志賀原子力発電所2号炉 敷地周辺の地質・地質構造について

敷地周辺(海域)の断層の評価 (コメント回答)

2023年11月13日
北陸電力株式会社

<砺波平野断層帯(西部)－高岡断層と富山湾西側海域断層の連動の検討>

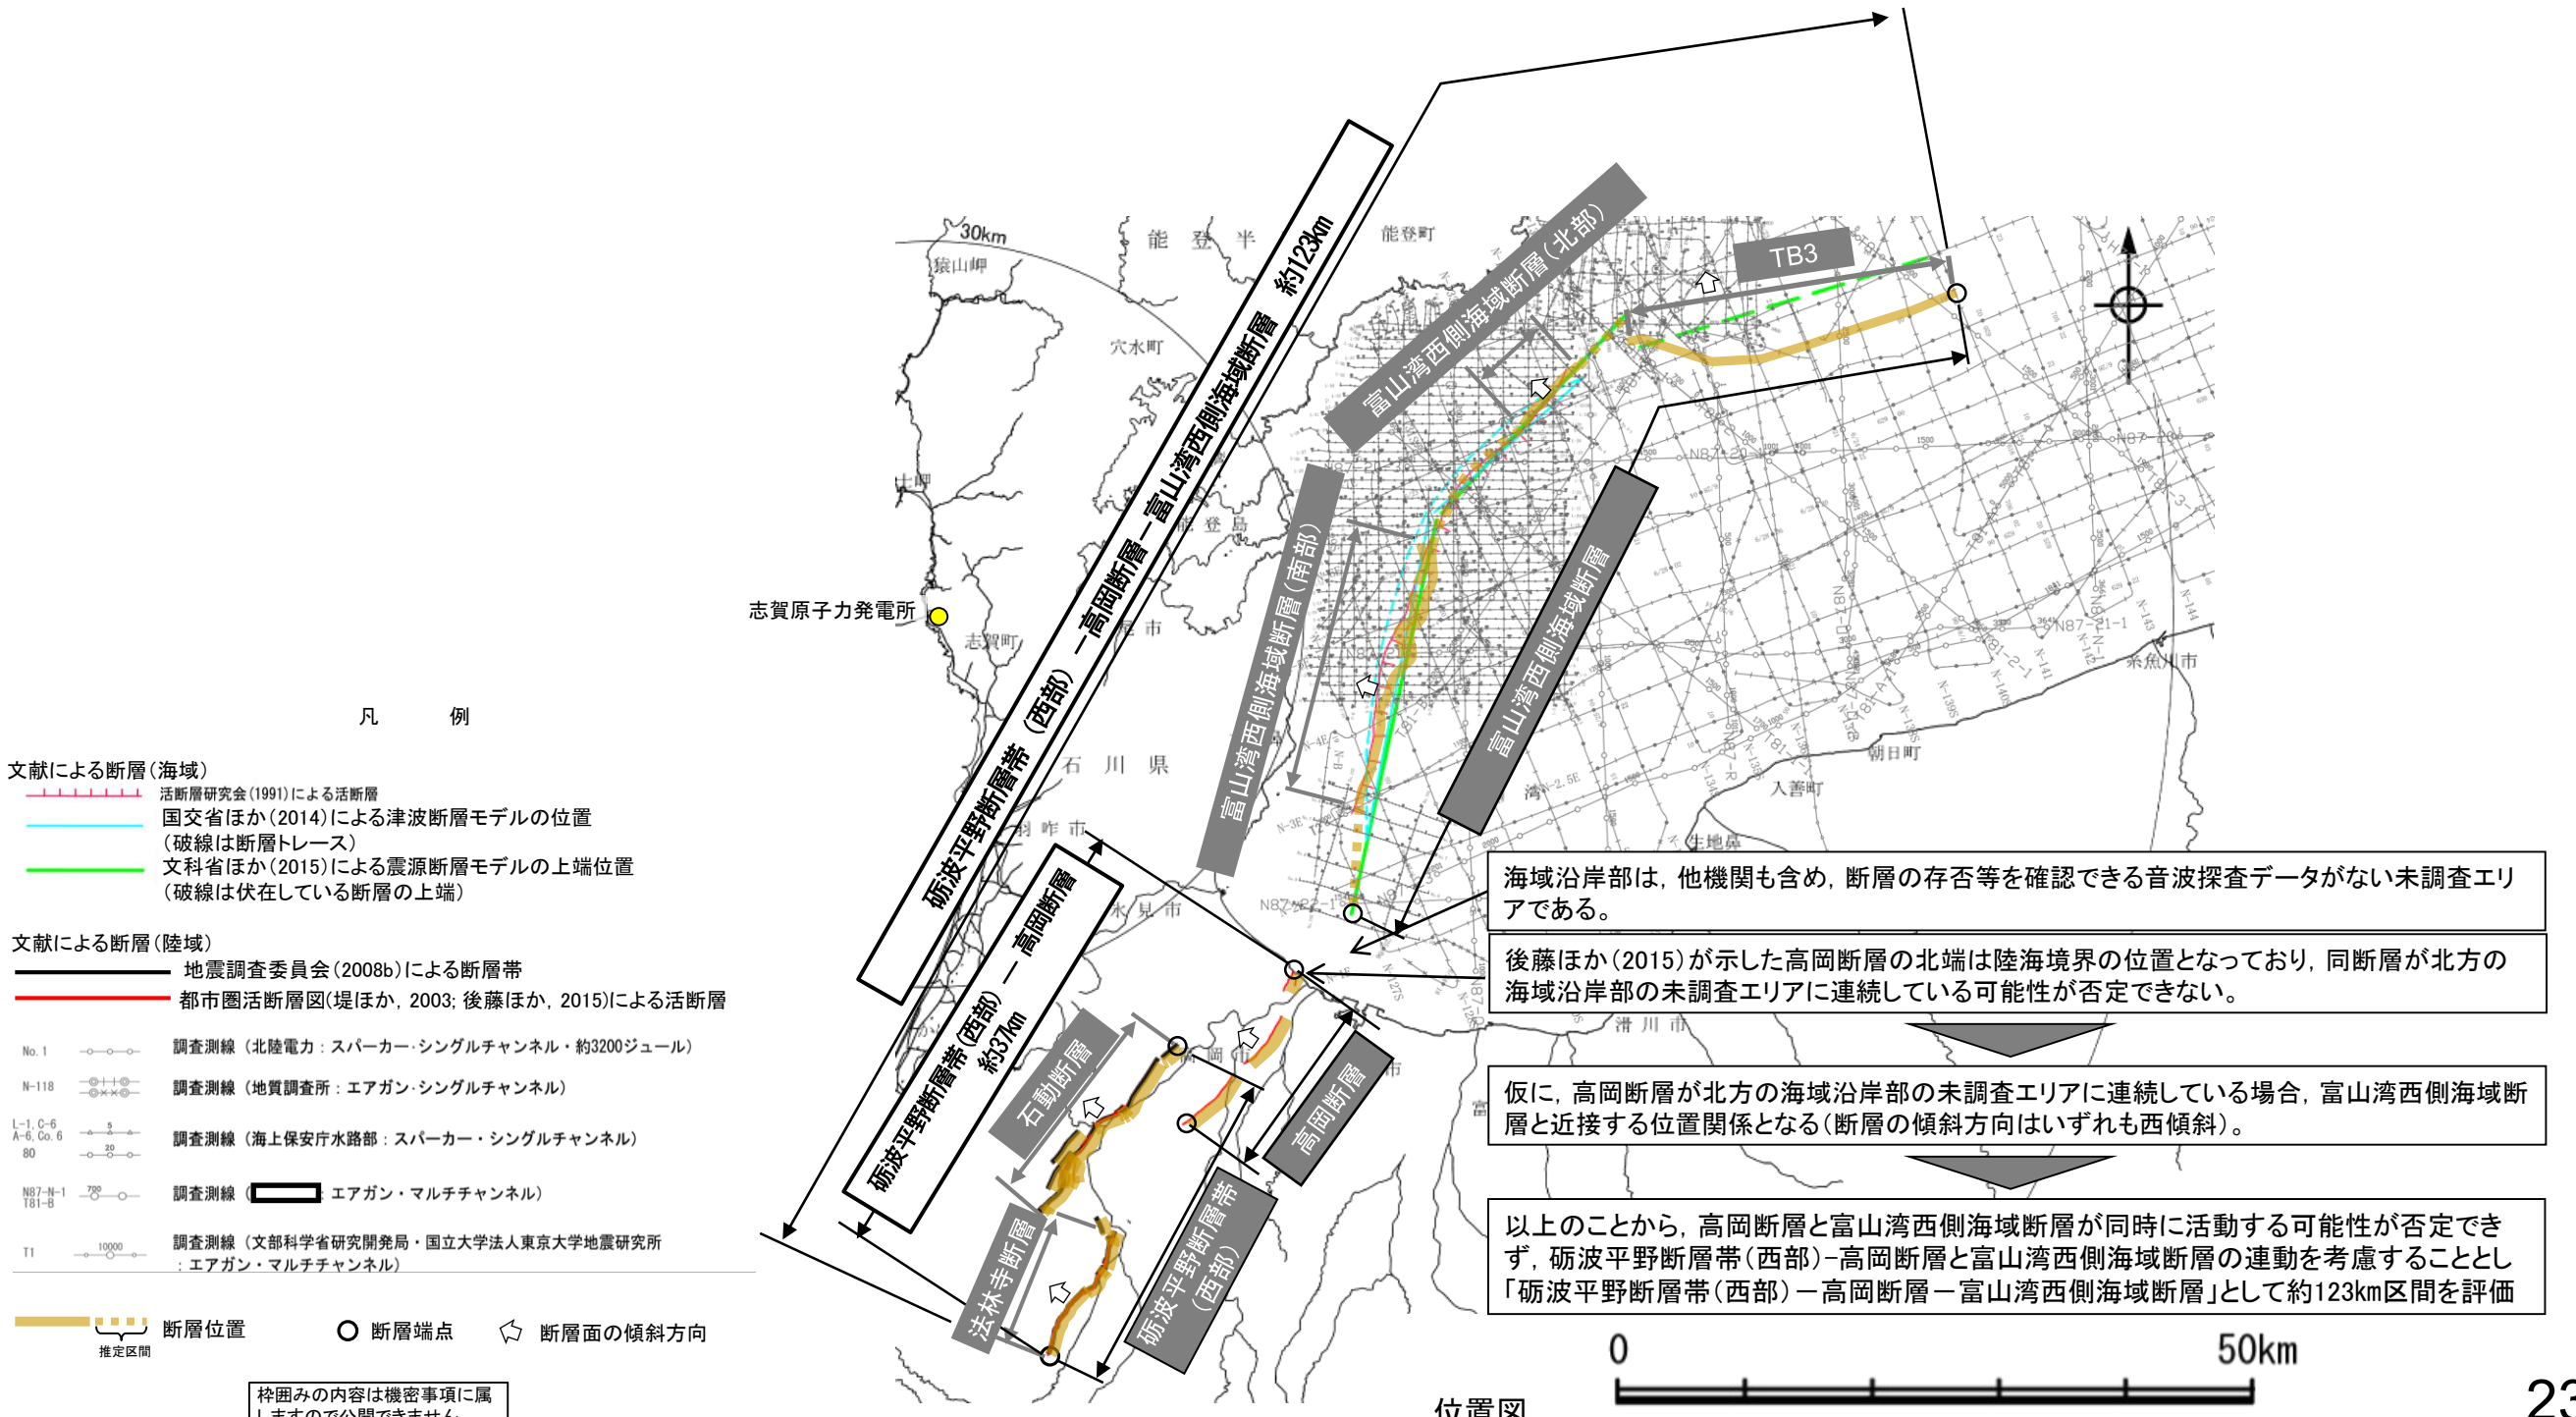
砺波平野断層帯(西部)とその北方に近接して分布する高岡断層について連動の検討対象として選定した上で、検討結果について説明すること。また、その結果を踏まえて、さらに北方に分布する富山湾西側海域断層との連動の検討結果についても説明すること。

- 砺波平野断層帯(西部)と高岡断層の連動を考慮したことを踏まえ、さらに北方に近接して分布する富山湾西側海域断層との連動の検討を行った。
- 砺波平野断層帯(西部)－高岡断層と富山湾西側海域断層の連動について検討した結果、文献調査、重力異常分布の検討結果では連動しない可能性を示唆するデータも存在するが、後藤ほか(2015)が示した高岡断層が北方の海域沿岸部の未調査エリアに連続している可能性も否定できず、仮に、高岡断層が同エリアまで連続している場合、富山湾西側海域断層と近接する位置関係となる(断層の傾斜方向はいずれも西傾斜)。
- 以上のことから、高岡断層と富山湾西側海域断層が同時に活動する可能性が否定できず、砺波平野断層帯(西部)－高岡断層と富山湾西側海域断層の連動を考慮することとし「砺波平野断層帯(西部)－高岡断層－富山湾西側海域断層」として約123km区間を評価した。

[6] 能登半島東方沖の断層ほかの端部評価

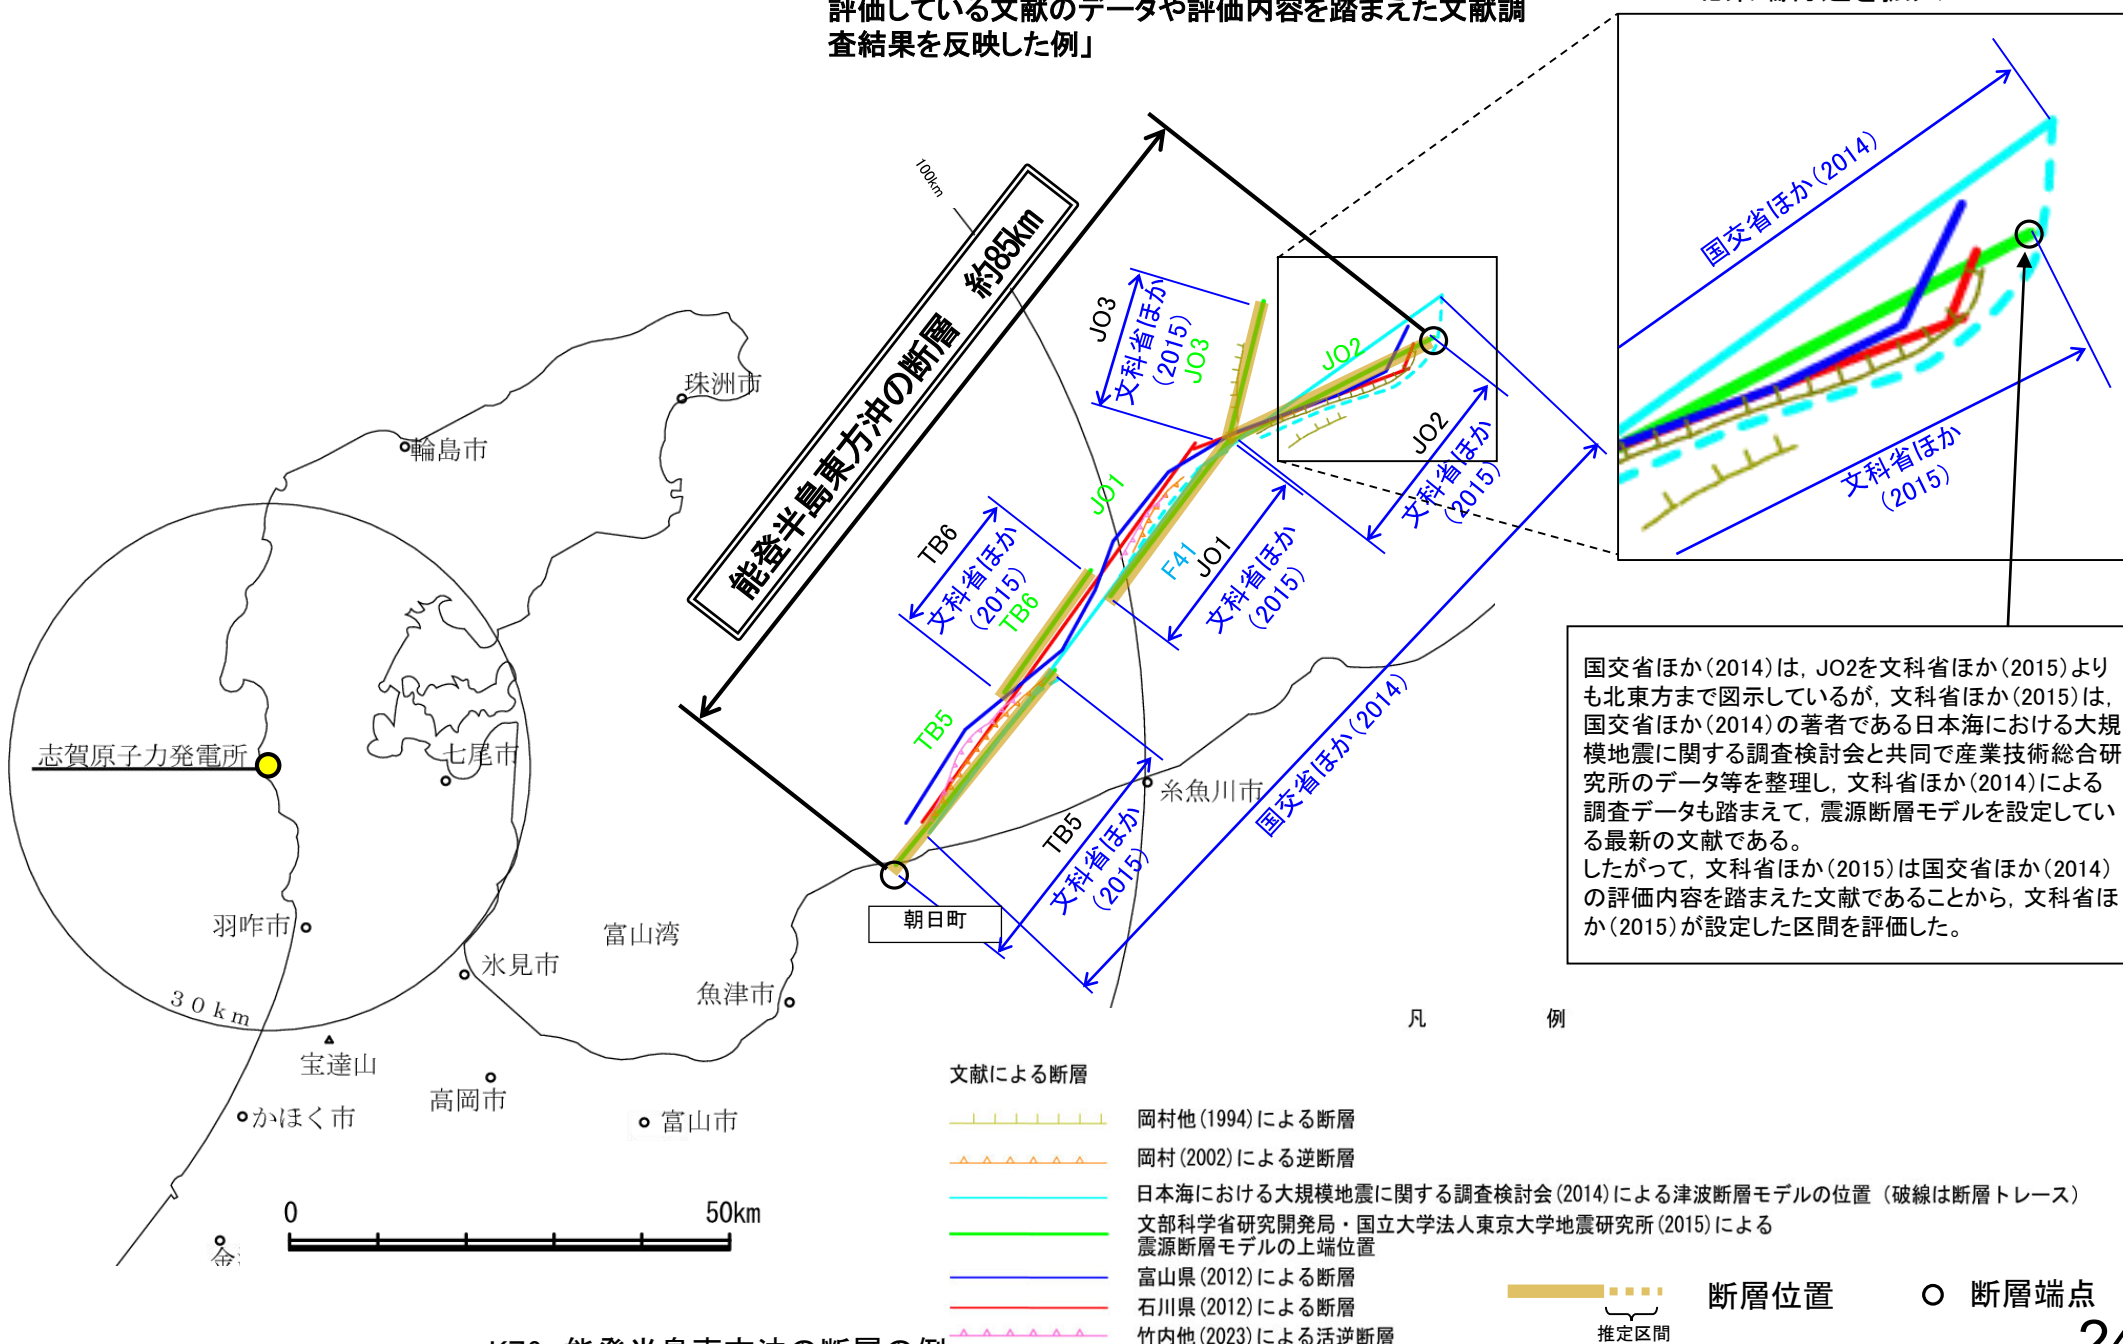
能登半島東方沖の断層のように、複数の文献の中から、他の文献よりも短い断層長さを示している文献に基づいて長さの評価を行う場合の考え方を記載すること。

- 敷地を中心とする半径30km以遠の断層において、文献調査で断層長さの評価を行う場合は、原則、断層長さを最も長く評価している文献調査結果を反映する。ただし、上記文献よりも断層長さを短く評価している文献でも、上記文献のデータや評価内容を踏まえたものである場合、より新しい文献調査結果を反映する。
- 能登半島東方沖の断層の北東端であるJO2について、国交省ほか(2014)は文科省ほか(2015)よりも北東方まで図示しているが、文科省ほか(2015)は国交省ほか(2014)の著者である日本海における大規模地震に関する調査検討会と共同で産業技術総合研究所のデータ等を整理し、文科省ほか(2014)による調査データも踏まえた文献であることから、当社は文科省ほか(2015)が設定した区間を評価した(下図)。
- 能登半島東方沖の断層のほか、KZ3・KZ4, KZ5, NT1, NT2・NT3についても、文科省ほか(2015)が示す端部よりも国交省ほか(2014)がより長く示しているが、上記の理由で文科省ほか(2015)が設定した区間を評価している。

能登半島周辺の地質構造とひずみ集中帯
(岡村(2007b)に一部加筆)

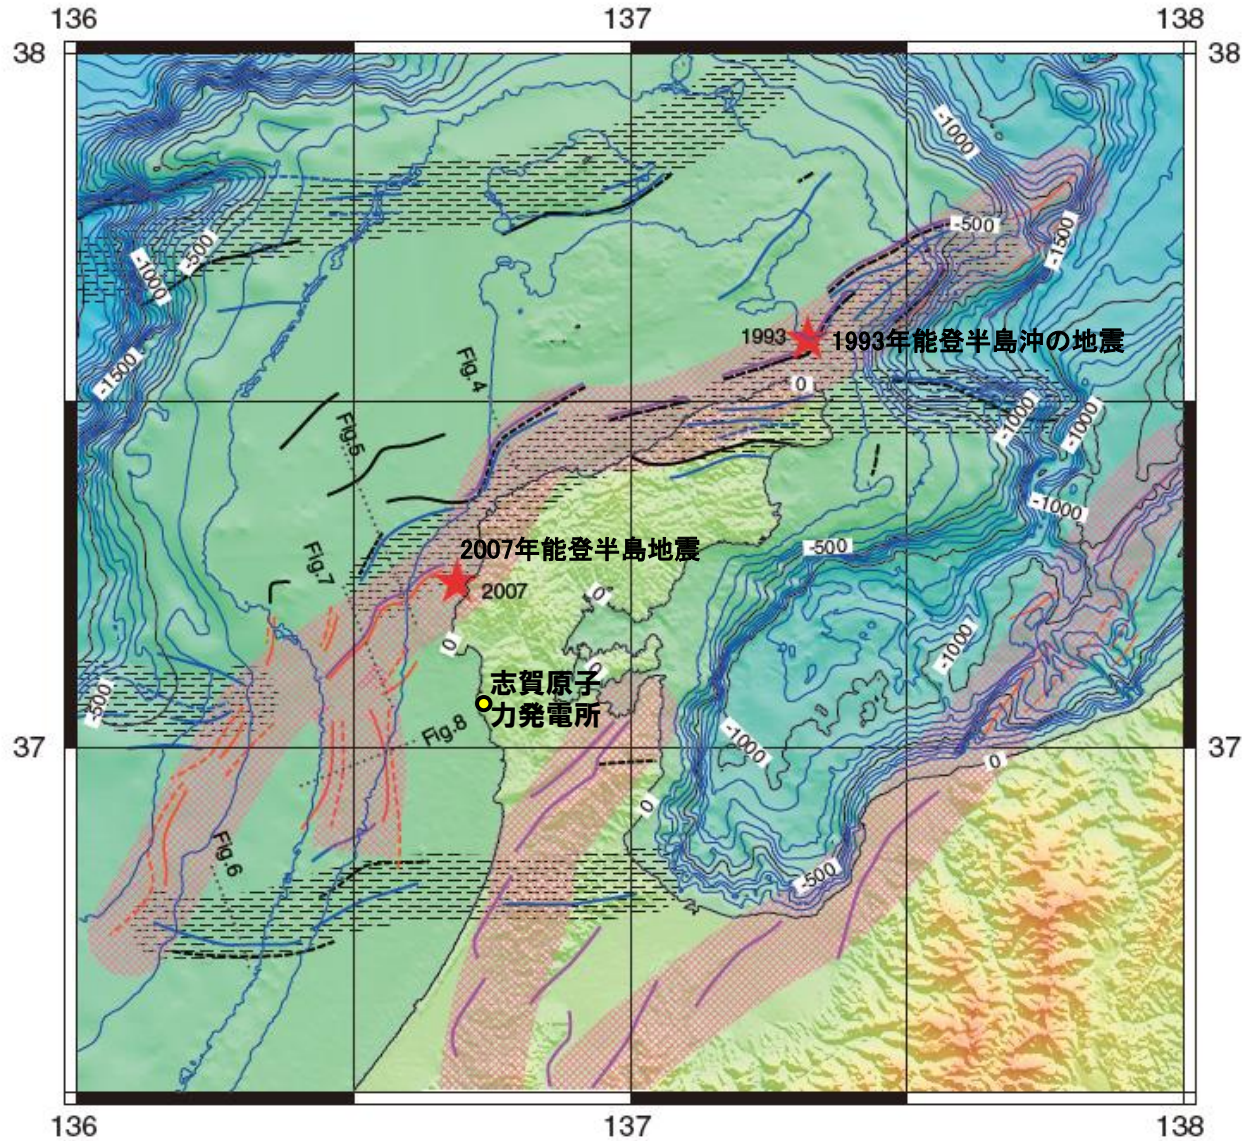
[7]	73	ひずみ集中帯	敷地周辺の断層の評価の基礎情報として、文献に示されているひずみ集中帯の分布を示すこと。	<ul style="list-style-type: none"> 岡村(2007b)に示されている能登半島周辺の地質構造とひずみ集中帯を基礎情報として示した。 	P.30

- 能登半島の北側から西側には、幅60km以上、水深500m以浅の平坦な台地状の海底が広がる。
- 能登半島の北側にはNE-SW走向の第四紀逆断層が分布し、西側にはN-S走向の第四紀背斜及び第四紀向斜が分布する。半島南部には、山地と平野境界にNE-SW方向に延びる第四紀逆断層が分布するが、海域には延長していない。
- 岡村(2007b)によれば、能登半島には2列のひずみ集中帯が認められる。その中でも能登半島の北岸から西側に延びる全長約180kmのひずみ集中帯は、断続的な構造からなり個々の断層の長さは25kmを超えることはなく、2007年能登半島地震はこのひずみ集中帯の中で発生している。
- 尾崎(2010)によれば、能登半島において3回の大きな構造運動が示されている。
